**CCR-VIA -- COMITATO DI COORDINAMENTO REGIONALE PER LA  
VALUTAZIONE D'IMPATTO AMBIENTALE**

**Giudizio n° 3440 del 17/06/2021**

**Oggetto:** Sfruttamento giacimento e risanamento ambientale località S. Lorenzo

**Istruttoria Tecnica**

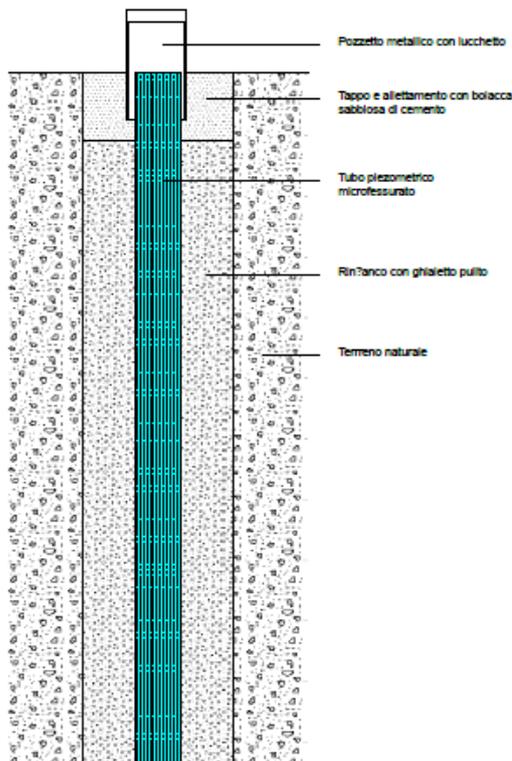
### a) La ditta non ha allegato le schede di condizionamento dei piezometri

Tuttavia, avendo curato personalmente la campagna ho memoria dello schema di condizionamento perché si tratta delle metodiche standard utilizzate in questi casi. Quindi, i piezometri di cui ho certezza dello schema di condizionamento sono: Pz1, Pz4/ter, Pz6, Pz7, Pz8.

Per i piezometri P2, Pz3 e Pz5 posso ragionevolmente pensare – sulla base della tecnica di protezione strumentale del boccaforo con pozzetto metallico cementato – che sia stata seguita una procedura simile.

La procedura di cui sono diretto testimone, anche se con due diverse compagnie di perforazione, ha previsto:

- perforazione a carotaggio continuo con carotiere semplice diam. nominale f 101 mm;
- utilizzo di tubazioni provvisorie di rivestimento: diam. nominale f 127 mm;
- posa in opera di tubo in PVC microfessurato;
- rinfianco progressivo dell'intercapedine piezometro/foro mano a mano che si sfila il rivestimento provvisorio con ghiaietto minuto;
- cementazione con boiaccia di sabbia e cemento dell'ultimo tratto 20-30 cm dal p.c.;
- installazione di pozzetto metallico di protezione del terminale piezometri con lucchetto.

Nelle immagini che precedono sono riportati lo schema di condizionamento dei piezometri (sx) e la planimetria con l'indicazione degli stessi, così come specificato nel documento "Relazione dello Studio Geologico". Inoltre, viene riportata la tabella successiva, che riepiloga il monitoraggio sin qui effettuato.

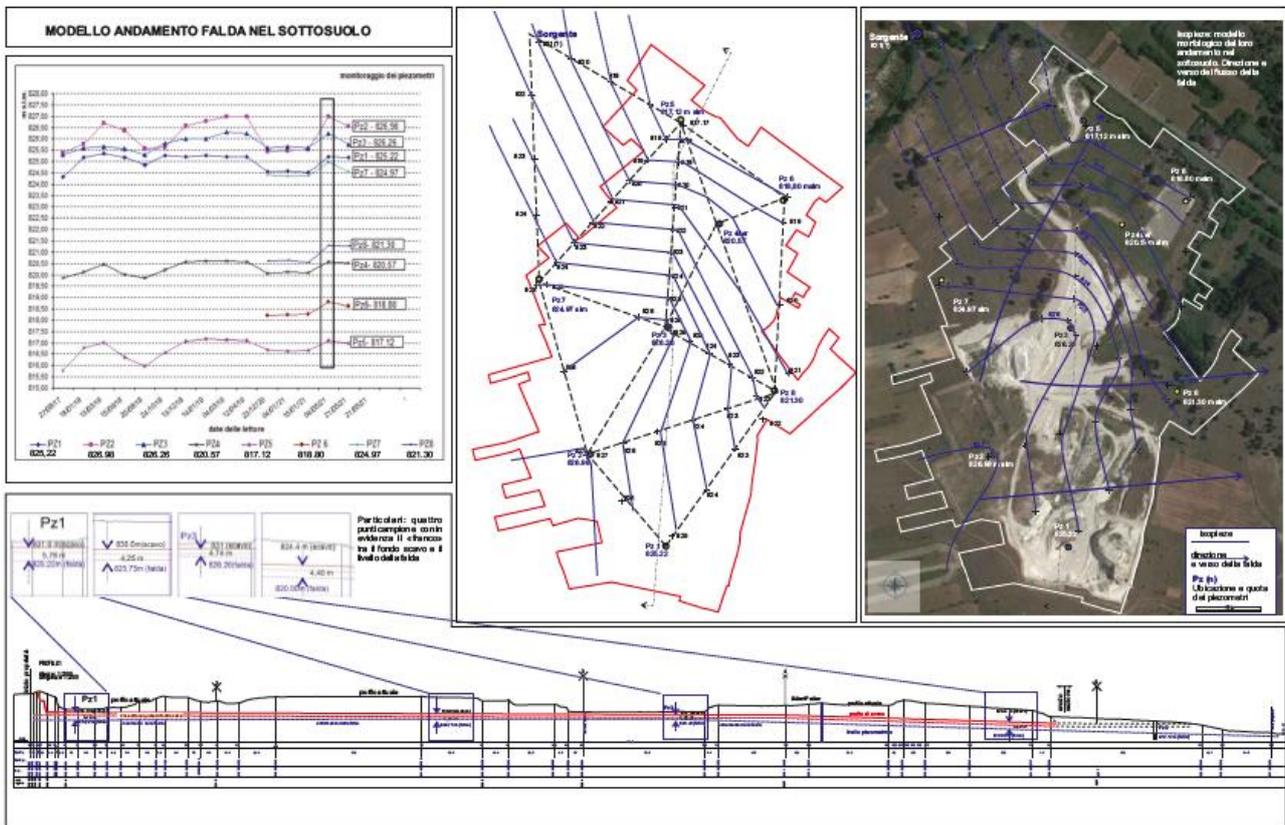
### c) La ditta ha elaborato una direzione del flusso della falda utilizzando dati non coevi

«Le letture ai piezometri “storici” (da 1 a 5) seguono un trend che va dal 2017 al 2021. I controlli dei tre nuovi piezometri integrativi richiesti da ARTA sono necessariamente relativi al solo periodo successivo all’installazione, Dicembre 2020. L’oscillazione della soggiacenza ha un andamento abbastanza omogeneo in tutti i piezometri. Come valore di minima soggiacenza, o di massima escursione, che tenga conto anche degli ultimi piezometri realizzati si è utilizzata la misura de 4 maggio scorso. In base all’andamento nel tempo dell’oscillazione del livello freatico è stato ricostruita la superficie piezometrica e il senso di scorrimento della falda utilizzando la conversione delle quote da “soggiacenza dal piano campagna” a “quota s.l.m.” come da rilevamento topografico”, da cui poi la ricostruzione della morfologia della superficie piezometrica e conseguentemente la direzione e il flusso della falda».

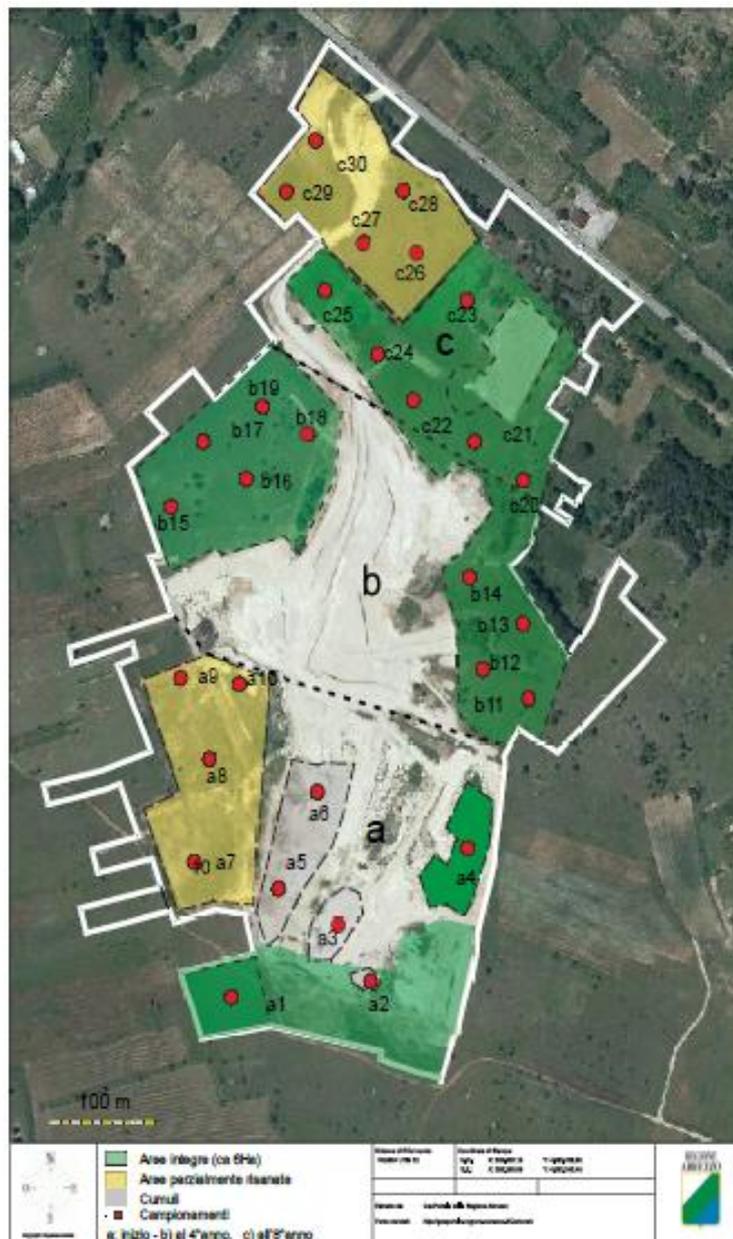
### d) La ditta non ha aggiornato il Piano Preliminare di utilizzo terre e rocce da scavo

«Nella precedente nota integrativa, prendendo atto della richiesta di estendere il campionamento ai terreni presenti in cumuli e derivati dall'accantonamento del terreno vergatele e degli scarti intraformazionali era stato proposta una integrazione che li riguardava. Si aggiorna l'integrazione considerando anche le aree già oggetto di precedente risanamento. Si ribadisce che per queste (oltre che per la falda) sono già state effettuate per conto dell'autorità giudiziaria indagini il cui esito, dopo tre anni e mezzo, a quanto risulta allo scrivente l'esito non è ancora accessibile e che, proprio per il tempo intercorso è lecito pensare che non sia stato riscontrato nulla di significativo (come risulta dalla indagini interne effettuata per l'acqua di falda). A seguire l'aggiornamento della planimetria con l'indicazione dei nuovi punti di campionamento. Cionondimeno poiché

questa interpretazione è stata intesa come “elusiva” abbiamo provveduto – come suggerito – ad inoltrare richiesta ufficiale ai Carabinieri Forestali e all'A.R.T.A. territorialmente competente. Ciò detto è stato rielaborato il fascicolo “Piano Gestione Rifiuti di estrazione – Piano Gestione terre e rocce da scavo” (D. Lgs. 117/2008 e DPR 120/2017) implementandolo anche con un contributo relativo alla gestione di “altri rifiuti”: bagno chimico esterno, bagno chimico nel box uffici, acque grigie (lavabo-doccia), acque di prima pioggia trattate, scarrabili (plastica, ferro, legno, carta ecc...provenienti dalla cernita dei rifiuti speciali non pericolosi). Per questi la Di Nizio Srl, iscritta all'albo nazionale gestori ambientale con numero di iscrizione CB/000073 per le categorie: 1o C, 10B C, 2-bis , 2 E, 3 E, 4 C, 5 C, 6C F, 6H F, 8 F, 9 C provvederà autonomamente al loro ritiro e smaltimento. Per il resto: individuando tre diverse situazioni: aree “intonse”, aree con pregressi risanamenti (parziali) e aree con accumuli di precedenti accantonamenti. In base alla superficie totale è stato calcolato il numero dei punti da campionare: 30. Si propone di procedere per passaggi successivi: a) da “a1” ad “a10” da effettuare prima dell’inizio dei lavori; b) da “b11” a “b19” da effettuare entro il 4° anno (prima dell’inizio del 5°); c) da “c20” a “c30” nel corso dell’ottavo anno.»

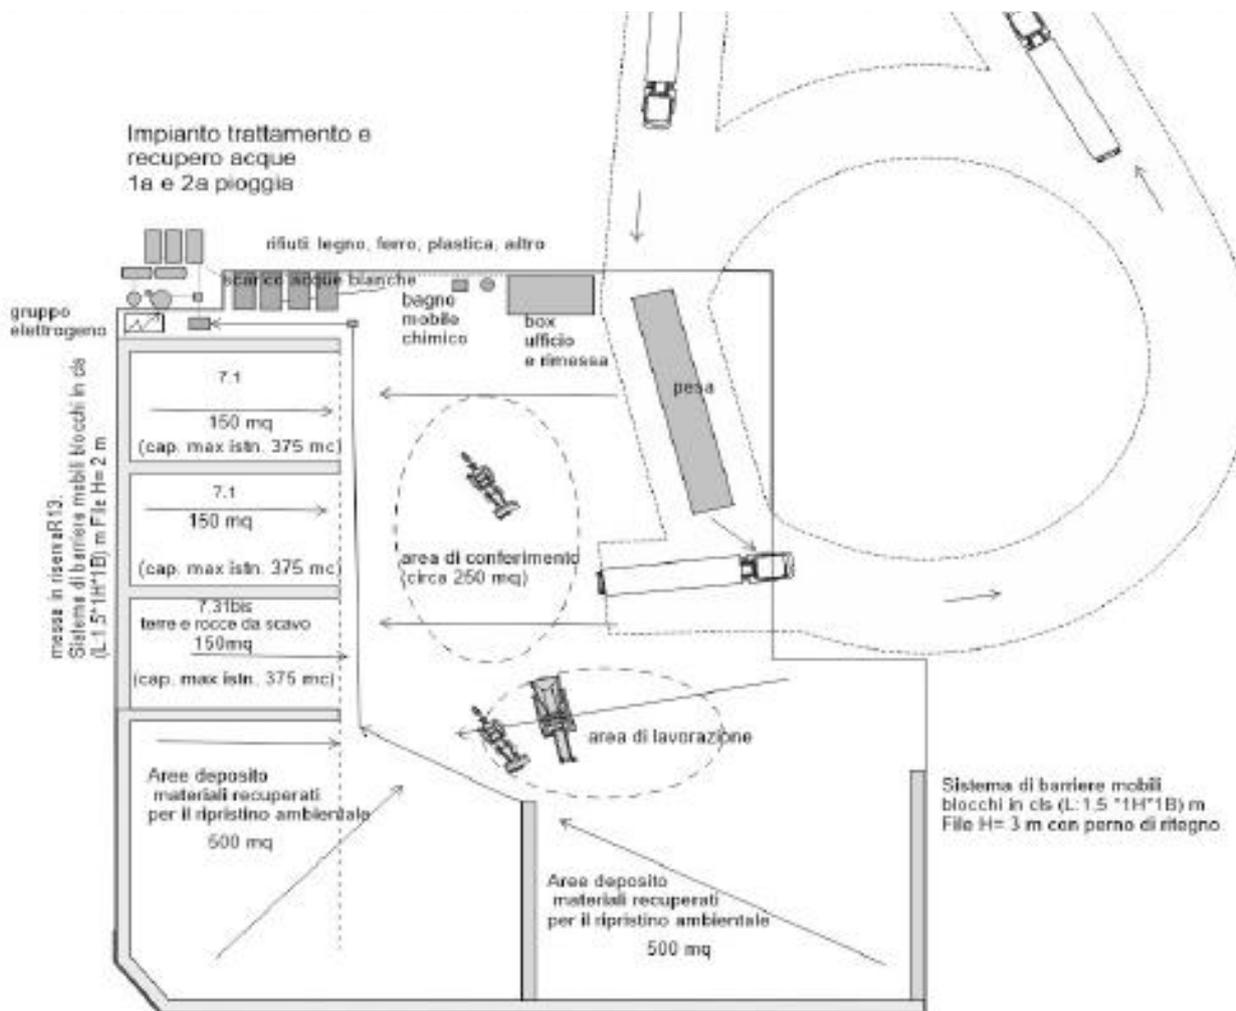
- e. per quanto riguarda le acque di prima pioggia o di lavaggio, provenienti dal piazzale pavimentato di 2.800 m<sup>2</sup> in cui si effettua l'attività di gestione rifiuti, esse sono da considerarsi rischio di dilavamento di sostanze pericolose o di sostanze che creano pregiudizio per il raggiungimento degli obiettivi di qualità dei corpi idrici, la documentazione progettuale non indica le modalità di gestione di tali acque ai sensi della L.R. 31/2010;

L'impianto impegna complessivamente una superficie di **2.800 mq** più **la viabilità di raccordo** ed è composto da piattaforma in cls così suddivisa:

E' presente inoltre un impianto di trattamento, recupero e stoccaggio acque di prima e seconda pioggia, rappresentato nella planimetria di cui di seguito si riporta uno stralcio.
